RAPORT DE AUDIT DE SIGURANȚĂ RUTIERĂ

CONSOLIDARE VARIANTA DE OCOLIRE CARANSEBEȘ

KM 0+310 – KM 12+073

STADIUL 1: DOCUMENTAȚIE DE AVIZARE A LUCRĂRILOR DE INTERVENȚII.

Fig. 30 Intersecție cu str. Aeroportului, km 5+765: lipsă indicatoare de orientare

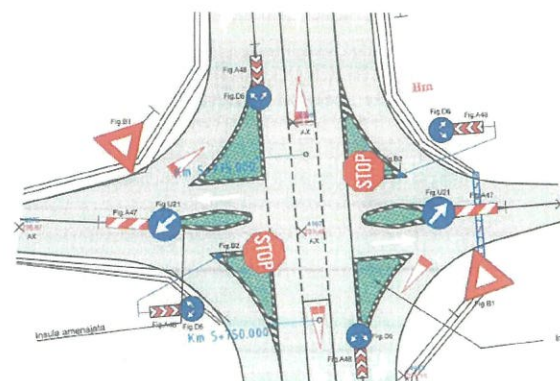
La km 5+765, traseul V.O. se intersectează cu str. Aeroportului. Intersecția este amenajată la același nivel, având 4 (patru) brațe. Pe V.O., s-a prevăzut amenajarea unor benzi de decelerare / accelerare (pentru viraje la dreapta), respectiv a unor benzi de stocaj pentru viraje la stânga. Nu sunt

prevăzute indicatoare de orientare F1 (de presemnalizare a direcțiilor de deplasare) și F31 (privind direcțiile spre localitățile indicate), atât pe V.O., cât și pe str. Aeroportului (Fig. 30).

Se recomandă ca, în următoarea fază de proiectare, în cadrul unui plan complet de semnalizare rutieră, pentru intersecția V.O. cu str. Aeroportului de la km 5+765, să fie prevăzute indicatoare rutiere de orientare F1 (de presemnalizare a direcțiilor de deplasare) și F31 (privind direcțiile spre localitățile indicate), atât pe V.O., cât și pe str. Aeroportului.

Fig. 31 Indicator rutier lipsă, km 5+990 dr.

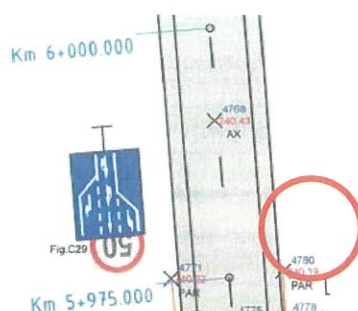
La km 5+990 stg., este amplasat un indicator rutier C29 de restricționare a vitezei de circulație la 50 km/h. Pe partea opusă a drumului, nu este amplasat indicatorul rutier omolog, C36, privind sfârșitul restricției impuse (Fig. 31).

Fig. 32 Intersecție cu str. Șt. Jianu, km 6+653

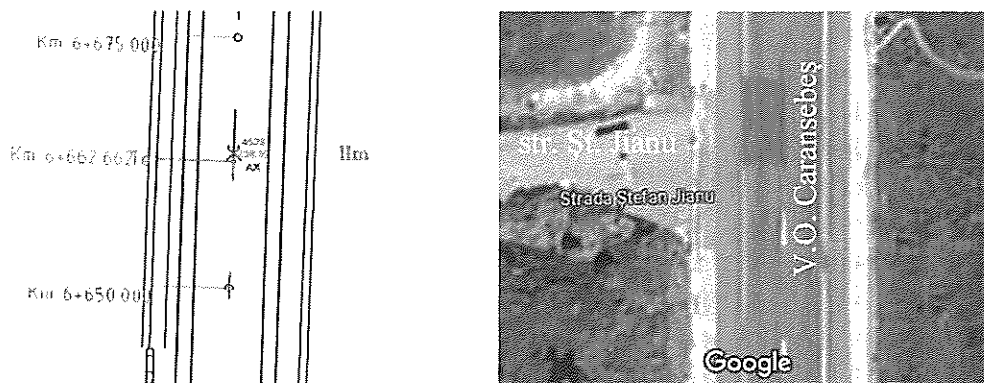
- indicator rutier B2, respectiv marcaj rutier ”oprire” pe strada laterală;

- întrerupere marcaj longitudinal marginal cu linie continuă tip E și, respectiv, aplicarea unui marcaj longitudinal marginal cu linie întreruptă tip I, pe V.O. partea stângă;
- indicatoare de avertizare A36 / A37 privind intersecția cu un drum fără prioritate.

Se recomandă ca, în următoarea fază de proiectare, în cadrul unui plan complet de semnalizare rutieră, pentru intersecția de la km 6+653 stg. cu str. Șt. Jianu, să fie prevăzute:

Fig. 33 Poduri km 7+110, km 7+400

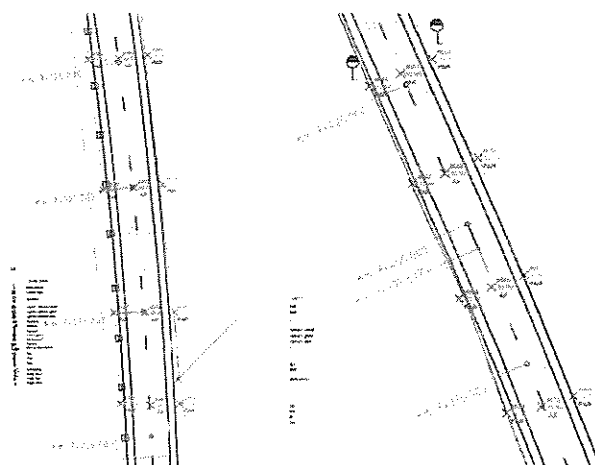
La km 7+110, respectiv la km 7+400, traseul V.O. traversează 2 (două) obstacole prin intermediul a 2 (două) poduri existente. Între acestea, la km 7+230 stg.+dr., V.O. se intersectează cu str. Salcânilor. Conform pieselor desenate din proiect, pe ambele poduri este permisă depășirea, acest lucru nefiind corelat cu situația existentă în prezent în cadrul obiectivului (Fig. 33).

Se recomandă ca, în următoarea fază de proiectare, în cadrul unui plan complet de semnalizare rutieră, să fie instituit un sector cu depășirea interzisă, între km 7+000 și km 7+425. În acest sens, se vor amplasa indicatoare rutiere de restricție C27 și C37 la km 7+000 și la km 7+425, respectiv marcaj longitudinal axial cu linie continuă simplă tip E, între cele două poziții.

Totodată, între km 6+890 – km 7+000, respectiv între km 7+425 – km 7+535, în următoarea fază de proiectare, în cadrul unui plan complet de semnalizare rutieră, se vor amplasa marcaje rutiere prin săgeți de repliere, înaintea sectorului cu depășirea interzisă, din ambele sensuri.

Fig. 34 Intersecție cu str. Salcânilor, km 7+230

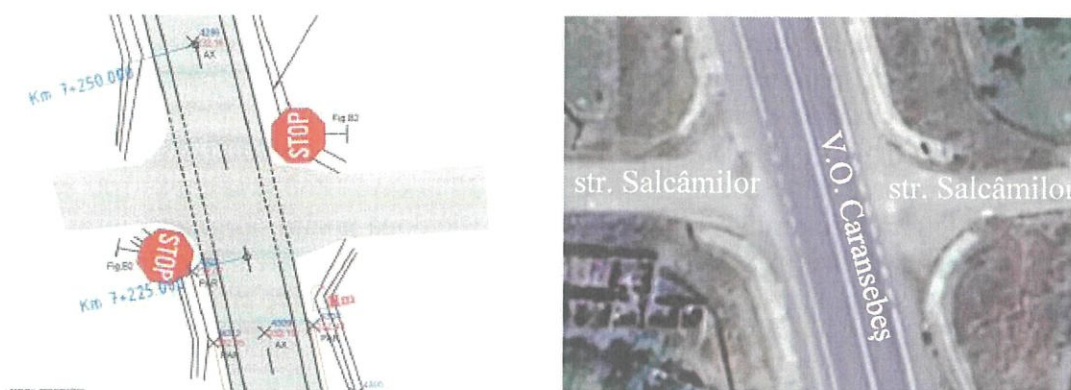
- indicatoare rutiere B2 "oprire" pe străzile laterale;
- marcaje longitudinale marginale cu linie întreruptă tip I, pe V.O.;
- marcaj longitudinal axial cu linie discontinuă tip A, pe V.O.

În prezent, marcajul longitudinal axial pe V.O. este realizat cu linie simplă continuă, tip E, parte din sectorul cu depășirea interzisă tratat în cadrul punctului anterior (pct. 7.27). Astfel, în prezent, virajele la stânga de pe str. Salcânilor sunt restricționate.

Se recomandă ca, în următoarea fază de proiectare, în cadrul unui plan complet de semnalizare rutieră, pentru intersecția de la km 7+230 stg.+dr. cu str. Salcânilor să se realizeze o analiză a vizibilității în plan, la ieșirea de pe drumurile laterale. În caz favorabil, se recomandă aplicarea unui marcaj longitudinal axial cu linie întreruptă tip I (în dreptul str. Salcânilor), iar în caz contrar se va păstra linia continuă tip E și vor fi instalate indicatoare D3 pentru obligarea virajului la dreapta la ieșirea de pe drumurile laterale.

Fig. 35 Sector km 7+860 - km 8+100

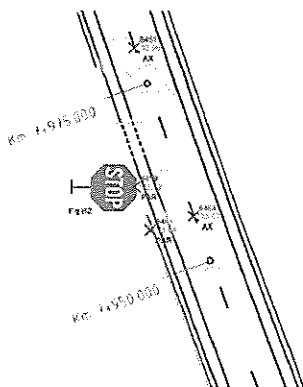
institute restricții, iar marcajul longitudinal axial pe V.O. este realizat cu linie simplă discontinuă, tip A. Acest lucru nu este corelat cu situația existentă în prezent în cadrul obiectivului.

De asemenea, la km 7+970 dr. există un drum lateral care nu a fost prevăzut în documentația de proiectare (Fig. 35).

Se recomandă ca, în următoarea fază de proiectare, în cadrul unui plan complet de semnalizare rutieră, pentru intersecția de la 7+970 dr. să se realizeze o analiză a vizibilității în plan, la ieșirea de pe drumurile laterale. În caz favorabil, se recomandă aplicarea unui marcaj longitudinal axial cu linie întreruptă tip I (în dreptul drumurilor laterale), iar în caz contrar se va institui linia continuă tip E și vor fi instalate indicatoare D3 pentru obligarea virajului la dreapta la ieșirea de pe drumurile laterale.

Totodată, se recomandă o analiză a vizibilității în plan între km 7+860 și km 8+100. În caz defavorabil, va fi instituit un sector cu depășirea interzisă, între km 7+860 și km 8+100. În acest sens, se vor amplasa indicatoare rutiere de restricție C27 și C37 la km 7+860 și la km 8+100, respectiv marcaj longitudinal axial cu linie continuă simplă tip E, între cele două poziții. Totodată, între zona km 7+750 – km 7+860, respectiv între km 8+100 – zona km 8+210, în următoarea fază de proiectare, în cadrul unui plan complet de semnalizare rutieră, se vor amplasa marcaje rutiere prin săgeți de repliere, înaintea sectorului cu depășirea interzisă, din ambele sensuri.

Fig. 36 Intersecție cu DN 68, km 9+150: marcaje rutiere necorespunzătoare

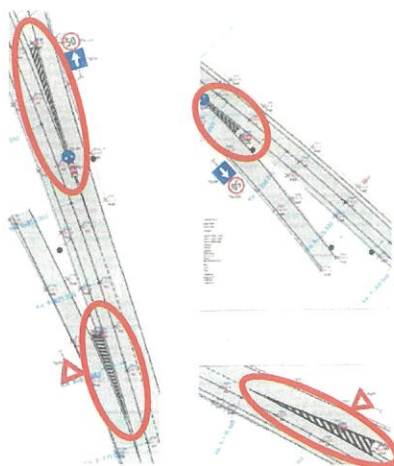
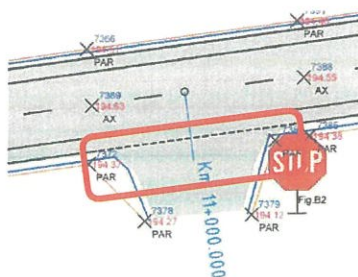
Pentru intersecția cu DN 68 de la km 9+150, marcajele rutiere pentru spații interzise sunt figurate eronat, cu dungile orientate parțial contrar sensului de circulație (Fig. 36).

Se recomandă ca, în următoarea fază de proiectare, în cadrul unui plan complet de semnalizare rutieră, pentru intersecția de la 9+150 cu DN 68, marcajele rutiere pentru spații interzise să fie aplicate conform SR 1848-7 cu dungile orientate în conformitate cu sensul de circulație, și nu contrar acestuia.

Fig. 38 Pod km 11+300

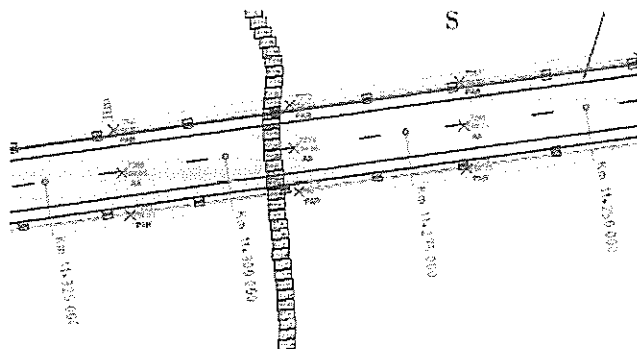
La km 11+300, traseul V.O. traversează râul Timiș prin intermediul unui pod existent. Conform pieselor desenate din proiect, pe pod este permisă depășirea, acest lucru nefiind corelat cu situația existentă în prezent în cadrul obiectivului (Fig. 38).

Se recomandă ca, în următoarea fază de proiectare, în cadrul unui plan complet de semnalizare rutieră, să fie instituit un sector cu depășirea interzisă, între km 11+200 și km 11+400. În acest sens, se vor amplasa indicatoare rutiere de restricție C27 și C37 la km 11+200 și la km 11+400, respectiv marcaj longitudinal axial cu linie continuă simplă tip E, între cele două poziții.

Fig. 39 Lipsă indicatoare rutiere intersecție giratorie km 12+100

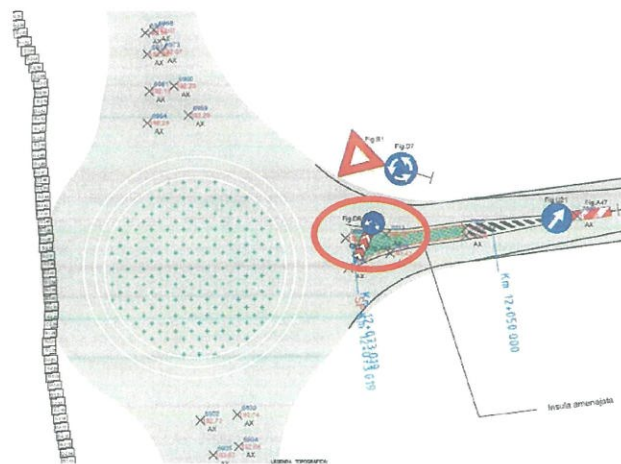
Pentru intersecția giratorie de la km 12+100, pe insula de separare a sensurilor lipsesc indicatoare de orientare F31 / F32 și F43 (Fig. 39).

Se recomandă ca, în următoarea fază de proiectare, în cadrul unui plan complet de semnalizare rutieră, să fie prevăzute indicatoarele de orientare F31 / F32 (privind direcția spre localitățile indicate) și F43 (privind drumul deschis circulației internaționale), pe insula de separare a sensurilor de circulație la intersecția giratorie de la km 12+100.

Fig. 40 Lipsă marcaje rutiere intersecție giratorie km 12+100

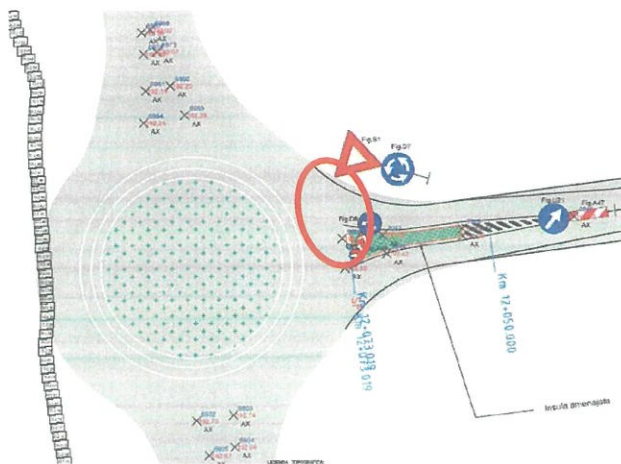
Pentru intersecția giratorie de la km 12+100, lipsesc marcajele rutiere pentru "cedează trecerea", aferente bretelei de intrare de pe V.O. în intersecție (Fig. 40).

Se recomandă ca, în următoarea fază de proiectare, în cadrul unui plan complet de semnalizare rutieră, să fie prevăzute marcajele rutiere pentru "cedează trecerea", aferente bretelei de intrare de pe V.O. în intersecție.

Fig. 41 Lipsă indicator limitare de viteză, km 12+050 stg.

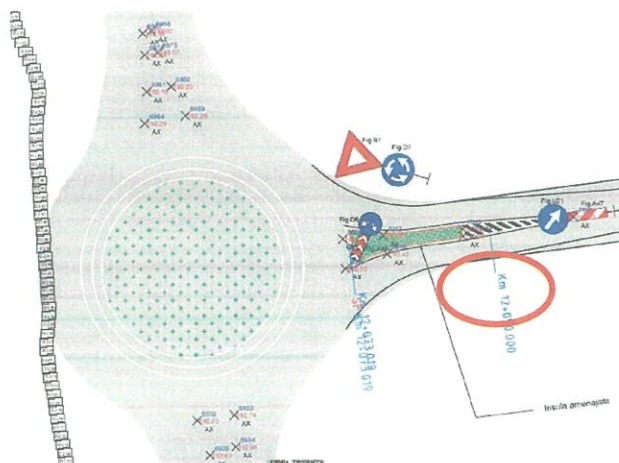
La km 12+050 stg., lipsește un indicator de restricție C29 / C30 privind limitele de viteză admisibile pe V.O. (Fig. 41).

Se recomandă ca, în următoarea fază de proiectare, în cadrul unui plan complet de semnalizare rutieră, să fie prevăzut un indicator de restricție C29 / C30 privind limitele de viteză admisibile pe V.O., amplasat în zona km 12+050 stg.

Fig. 42 Intersecție cu str. Aeroportului, km 5+765: lipsă indicatoare F23

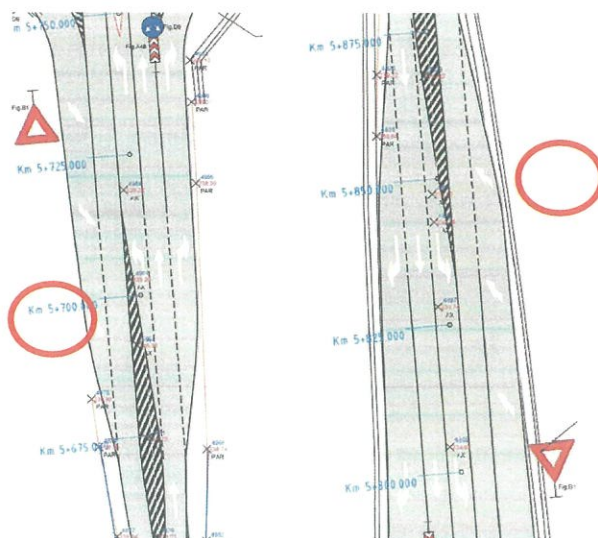
În cadrul intersecției cu str. Aeroportului, la km 5+765 (Fig. 42), precum și în cadrul intersecției cu DN 68, la km 9+150 (Fig. 43), lipsesc indicatoarele de orientare F23 privind încheierea benzilor de circulație din dreapta (benzi de accelerare).

Se recomandă ca, în următoarea fază de proiectare, în cadrul unui plan complet de semnalizare rutieră, să fie prevăzute indicatoarele de orientare F23 privind încheierea benzilor de circulație din dreapta (benzi de accelerare).

Fig. 46 Profil transversal tip proiectat (fără înălțimi taluzuri rambleu)

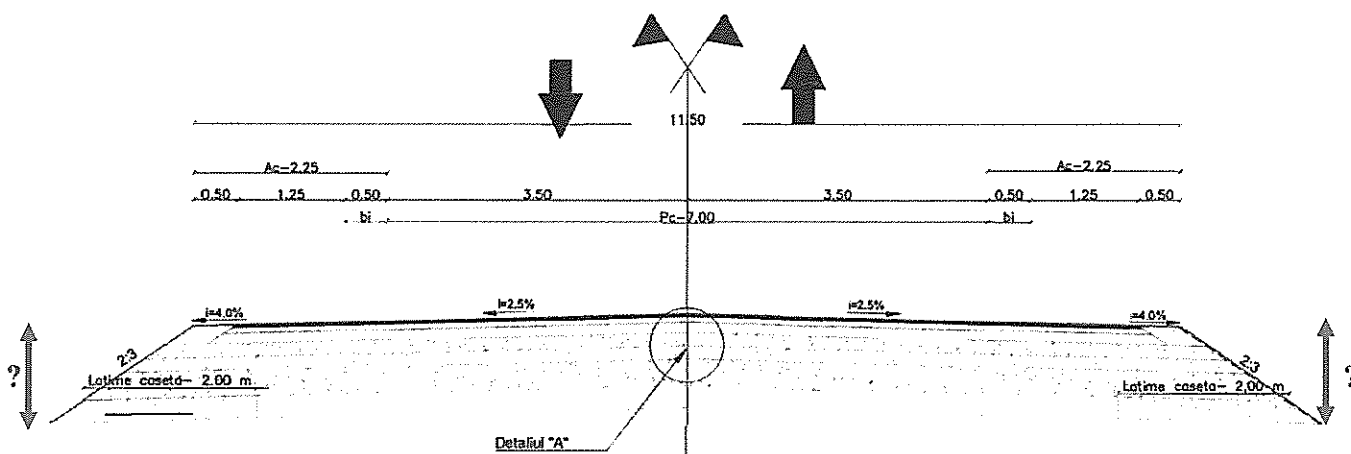
Pe de altă parte, în memoriul tehnic este indicată amplasarea de parapete de siguranță metalice, cu un nivel de protecție H1 și lățime de lucru W5, pentru sectoarele cu terasament în "rambleu > 1,5 m".

De asemenea, nu se precizează detalii despre tipurile parapetelor de siguranță amplasate pe poduri / pasaje, respectiv modul în care se intervine (sau nu) asupra acestora.
